**Nasz znak: BZP-S.271.180.16.2017.MW**  
**Znak sprawy: BZP/125/17**

**Dotyczy:** postępowania prowadzonego w trybie przetargu nieograniczonego na „**Budowa zintegrowanego węzła komunikacyjnego Łęčno wraz z infrastrukturą na przebiegu Trasy Średnicowej dla obsługi wewnątrz aglomeracji ruchu pasażerskiego w Szczecinie**”

Zgodnie z art. 38 ust. 2 ustawy z dnia 29 stycznia 2004 r. Prawo zamówień publicznych (tj. Dz. U. z 2017 r., poz. 1579 ze zm.) Zamawiający przekazuje Wykonawcom treść pytań wraz z odpowiedziami:

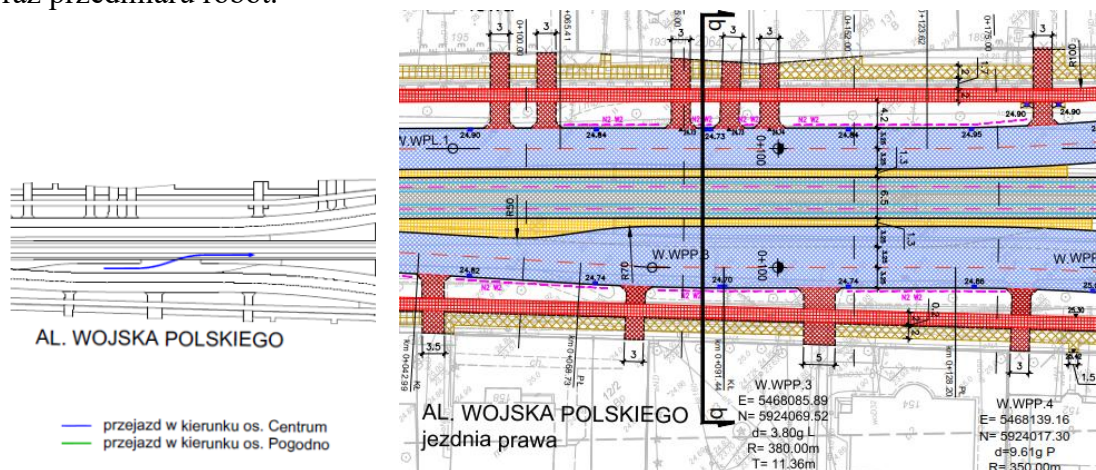
**Pytanie nr 13.** Dotyczy STWiOR D-08.03.01.,pkt 1.3.

Zgodnie z przedmiotową ST należy ustawić opornik betonowy 10x25cm na podsypce cementowo-piaskowej 1:4 gr. 5cm i ławie betonowej C16/20 z oporem gr. 15cm, z wypełnieniem spoin zaprawą cementową.

Natomiast wg przedmiaru robót branży drogowej (pkt.78) należy ustawić opornik betonowy 10x25cm na ławie betonowej z oporem C12/15 gr. 10cm.

Proszę o jednoznaczne wskazanie rodzaju betonu oraz grubość oporu jakie należy przyjąć do wyceny.

Zamawiający dokona modyfikacji Specyfikacji Technicznej D-08.03.01. „Betonowe obrzeża chodnikowe”.

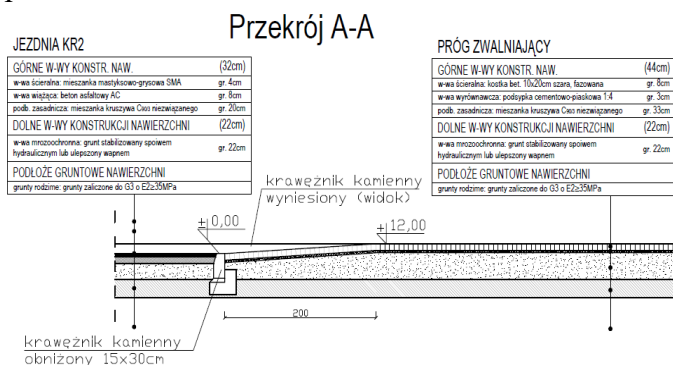
**Pytanie nr 16.** Dotyczy – nawierzchnia peronu kolejowego – płyty peronowe. Zgodnie z:

- dokumentacją projektową (branża kolejowa, projekt wykonawczy peronów kolejowych – konstrukcja, rys. nr 3),
- Instrukcją Id-22 (Warunki techniczne budowy i odbioru peronów pasażerskich)

c) Tabelą elementów rozliczeniowych dla przedmiotowej branży, płyty peronowe należy ułożyć na warstwie chudego betonu C8/10 gr. 15 cm. W STWiOR (TOM IV – Roboty kolejowe) widnieje zapis:

*Na wyprofilowanym i zagęszczonym podłożu gruntu wypełniającego przestrzeń między ściankami krawędzi peronowych wykonać podbudowę z kruszywa naturalnego 0-31,5mm o grubości warstwy po zagęszczeniu 30cm. Proszę o wyjaśnienie rozbieżności i jednoznaczne wskazanie rodzaju i grubości podbudowy dla nawierzchni peronów kolejowych. Proszę o wyjaśnienie rozbieżności.*

Zamawiający dokona modyfikacji Specyfikacji Technicznej T-06.01.01. „Konstrukcja ścianki peronowej”, w pkt. 5.2. Wymagania szczegółowe.

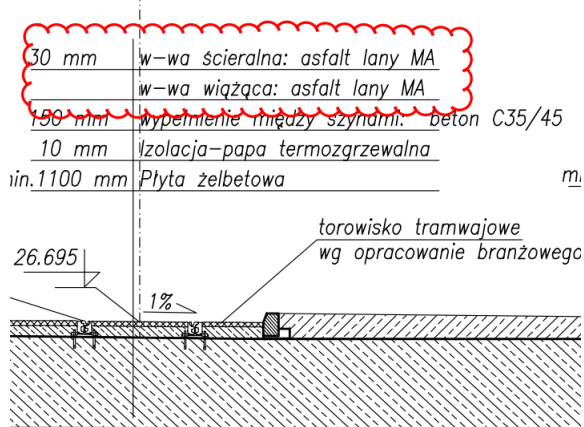
**Pytanie nr 73.** Dotyczy obiektu WD-4. Na rysunku 0242\_Rys\_3 w opisie przekroju warstw konstrukcji nawierzchni tramwajowej pokazane są warstwy „w-wa ścieralna: asfalt lany MA – 30 mm” w kolejnej warstwie „w-wa wiążąca: asfalt lany MA”. W TER poz. 268 mowa jest o warstwie wiążącej z asfaltu lanego gr 55 mm, co dotyczy jedynie konstrukcji nawierzchni jezdni. Proszę o wyjaśnienie, w której pozycji TER należy zawrzeć wycenę warstwy

ścieralnej gr. 30mm? Proszę również o podanie grubości warstwy wiążącej z MA na torowisku tramwajowym na obiekcie WD-4?

**Odpowiedź:** Pozycje dotyczące nawierzchni z asfaltu lanego w torowisku na obiekcie WD-4 (Wykonanie warstwy wiążącej KR5 jezdni PAT z asfaltu lanego MA 11 gr. 3cm oraz Wykonanie warstwy ścierna KR5 jezdni PAT z asfaltu lanego MA 8 gr. 3cm ) zostały ujęte w pozycjach 112 oraz 113 TER.

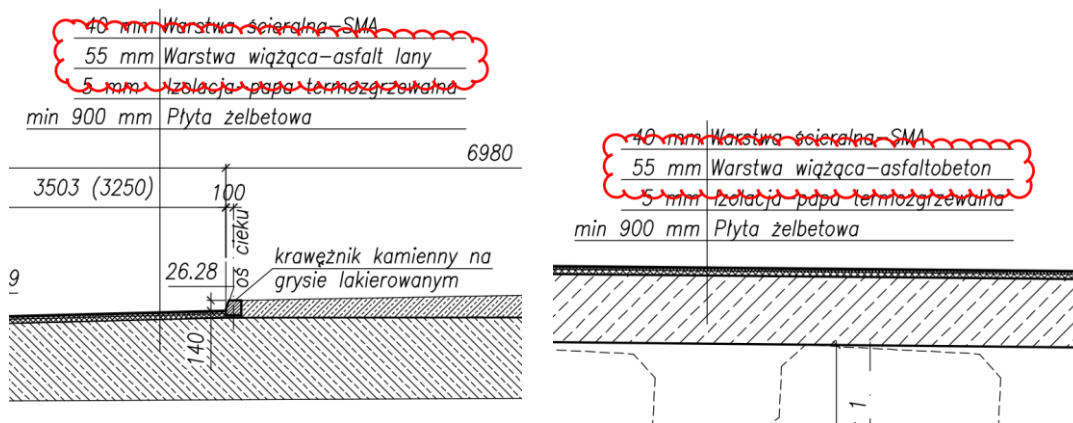
**Pytanie nr 74.** Na rysunku 0242 P W E R I D.7 W D5 Rys 3.1 znajdują się sprzeczne informacje dotyczące warstwy wiążącej gr 55mm. Na przekroju poprzecznym „A-A” – „Warstwa wiążąca-asfalt lany” na przekroju podłużnym natomiast „Warstwa wiążąca-asfaltobeton”. Proszę o sprostowanie.

**Odpowiedź:**  
Warstwę wiążącą należy wykonać z asfaltu lanego.  
Zamawiający dokona modyfikacji rysunku 3.1.
